**MRAe**

**Avis**  
**sur la création d'une centrale photovoltaïque au sol avec mise  
en compatibilité du PLU à PEYSSIES (31) - Procédure commune**

N°Saisine : 2025-014723

Avis émis le 18 juin 2025

Figure 2 : plan de masse du projet (source : étude d'impact)

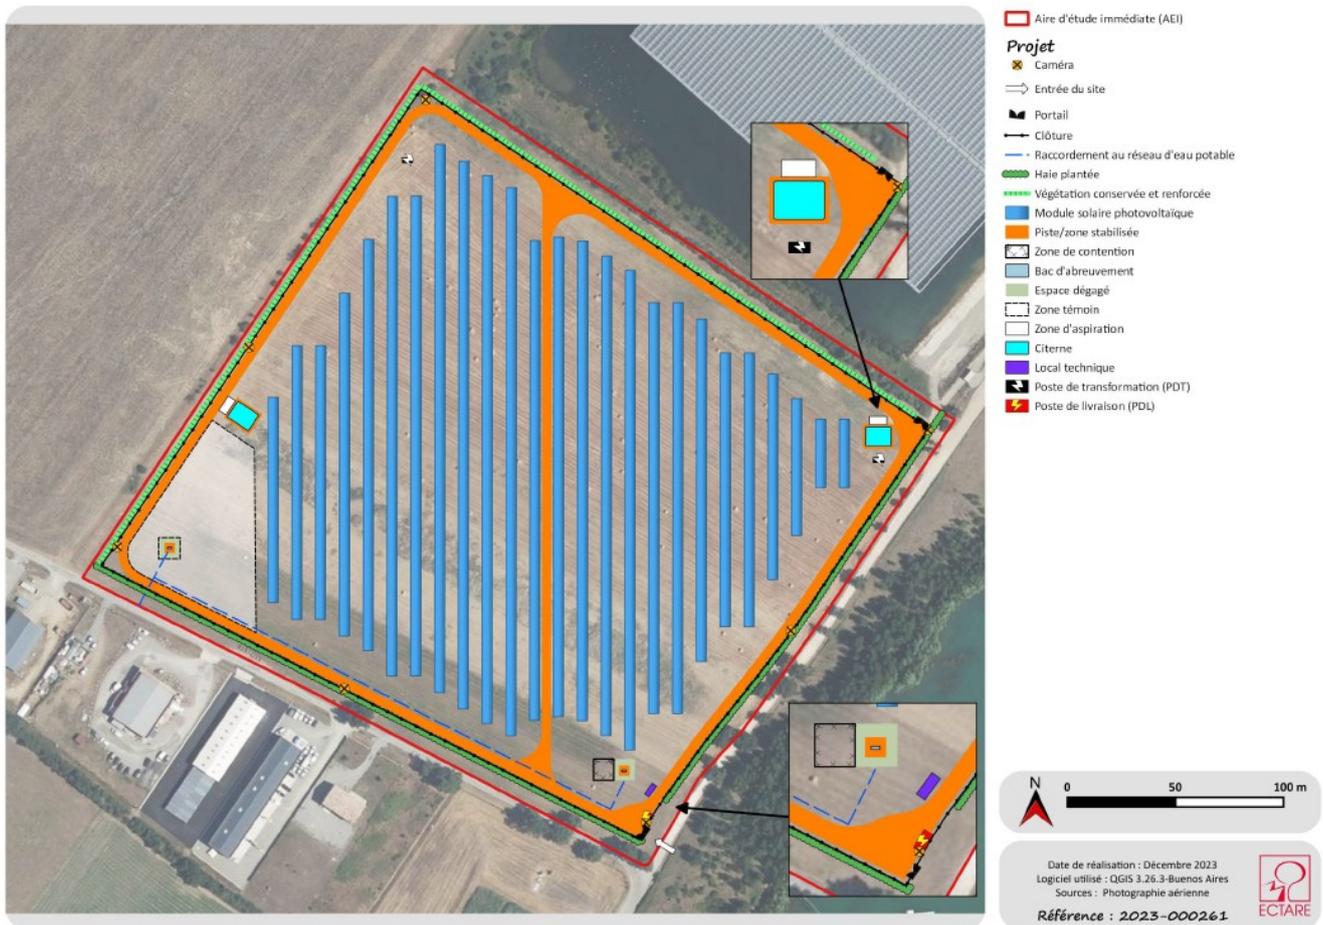
L'ensemble des éléments du projet inclut (cf. figure 2) :

- 7 290 panneaux photovoltaïques de type « tracker » d'une puissance unitaire de 615 Wc, d'une hauteur maximale de 3,84 m et minimale de 1,1 m. Un espace inter-rang de 6,30 m est proposé ;

- la création d'une piste périphérique et d'une piste pénétrante d'une largeur de 4 m en grave naturelle et d'une longueur totale de 1 359 ml environ ;

- un poste de livraison, à l'entrée du parc, d'une surface de 13 m<sup>2</sup> et d'une hauteur hors sol de 3 m ;
- deux postes de transformation d'une surface unitaire de 13 m<sup>2</sup> et d'une hauteur hors sol de 3 m ;

- un local de maintenance d'une surface de 14,64 m<sup>2</sup> et d'une hauteur hors sol de 2,6 m ;
- une clôture d'une hauteur de 2 m et d'une longueur de 1 064 ml équipée de passages à faune ;

- deux citernes de réserve incendie d'un volume unitaire de 120 m<sup>3</sup> ;
- le raccordement au réseau électrique public jusqu'au poste source de Carbonne situé à 5,7 km au sud de la zone d'implantation potentielle (tracé empruntant majoritairement les voiries existantes).
